Analyse et réponses aux avis des PPA sur le PLU arrêté de Portivechju

- 1- L'avis du Préfet
- 2- L'avis de la MRAe
- 3- L'avis de la Collectivité de Corse
- 4- L'avis de la Chambre d'Agriculture
- 5- L'avis de l'INAO

1- Analyse et réponses aux avis du préfet

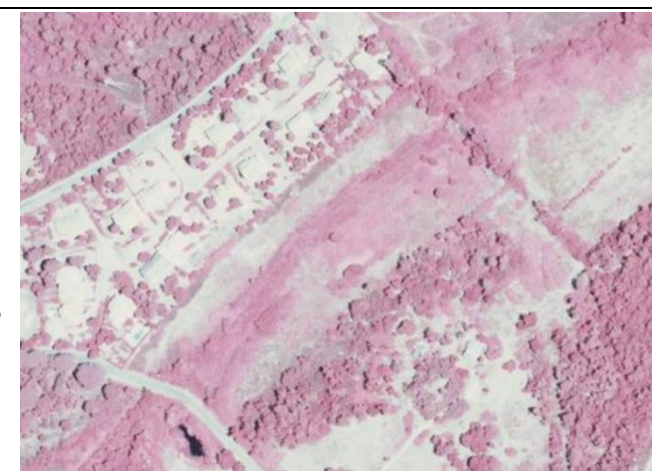
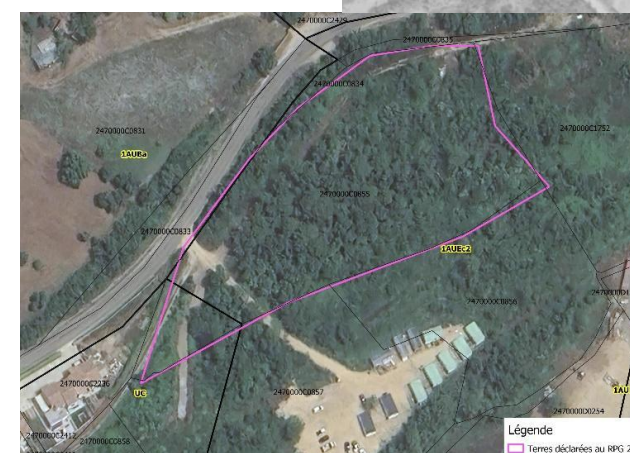
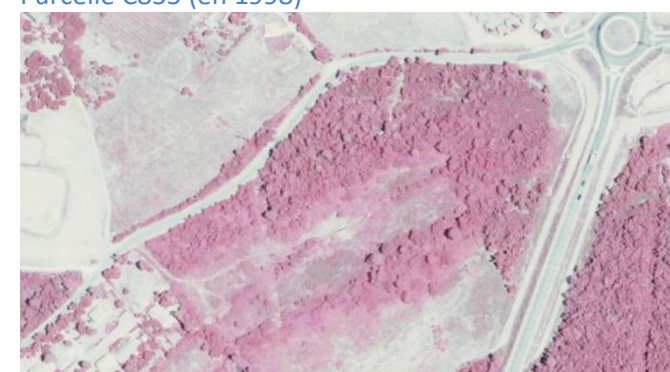
Observations de la Chambre d'agriculture	Réponses de la commune
Secteur Pifanu : La zone 1AUBa est déclarée exploitée par l'un de nos ressortissants sur près de 7,7 hectares. En outre, 3,7 hectares d'ESA du PADDUC sont identifiés au sein de la zone. Demande de retrait de cette zone.	Les terrains de la zone 1AUBa sont déclarés sous le registre <i>Prairie et Oliveraie</i> en 2023. Au regard de l'intérêt agricole soulevé, la commune a accepté de reclasser en zone agricole l'ensemble du secteur à l'exception des parcelles comprenant déjà des permis de construire en cours qui seraient rattachées à la zone urbaine.
Secteur Puncheddu : La zone 1AUEc2 destinée à l'accueil d'une zone d'activités est située en E.S.A. du PADDUC. L'outil « Remonter dans le temps » nous permet de constater que les parcelles section D numéro 145 et D numéro 146 qui présentent de très fortes potentialités étaient cultivées. La parcelle cadastrée C numéro 855 est par ailleurs déclarée exploitée par l'un de nos ressortissants. Les zones 1AUC et 1AUBa sont classées en totalité en E.S.A du PADDUC et identifiées en « vignes » au titre de l'étude SODETEG. Ces zones à urbaniser consomment des espaces agricoles dont environ une quinzaine d'ESA du PADDUC non construits et mériteraient d'être reconsidérées dans leurs ensemble.	Sans revenir sur l'intérêt majeur du développement des zones d'activités sur la commune – exposé lors de la réponse à l'avis de la chambre sur le Murtonu - l'objectif de l'aménagement de ce secteur est de permettre une organisation urbaine et fonctionnelle de ce quartier en favorisant la densification, en développant de l'habitat mais aussi des activités commerciales délocalisées depuis Poretta sur le secteur sud-est, en bordure de la RT10. Les parcelles D145 et D146 (comprises dans la zone 1AUEc2) ne sont pas déclarées au RPG (ni 2023 ni années antérieures). Selon le site « Remonter le temps », les parcelles apparaissent cultivées en 1978 puis pâturées en 1998. Depuis, aucune activité agricole n'a pu y être observée. Par ailleurs, si cette emprise est compatible avec les critères de délimitation des Espaces Stratégiques Agricoles du PADDUC, la commune a pu identifier ailleurs davantage d'espaces relevant des critères de délimitation des ESA que ce que le PADDUC prévoit pour la commune. Dès lors, partant du principe que le terrain n'a pas fait l'objet d'une exploitation agricole depuis plus de 15 ans et qu'il relève d'un intérêt public majeur pour la commune, cette dernière souhaite le conserver en zone à urbaniser mais en le déclassant en 2AU. Parcelle D145 et D146 (en 2022)  Parcelles D145 et D146 (en 1998)

La parcelle C855 (comprise dans la zone 1AUEc2) est déclarée au RPG 2023 sous le registre *Surface temporairement non exploitée* (SNE) Elle était de même de 2020 à 2022. Selon la nomenclature du RPG, cela correspond à une surface agricole qui perd temporairement son caractère admissible l'année de la déclaration (exemple : parcelle qui n'a pas pu être semée), mais qui fait bien partie des surfaces agricoles de l'exploitation et a vocation à être à nouveau admissible l'année suivante.

Partant de ce postulat, la commune souhaite maintenir le zonage à urbaniser mais en reclassant en zonage stricte 2AU
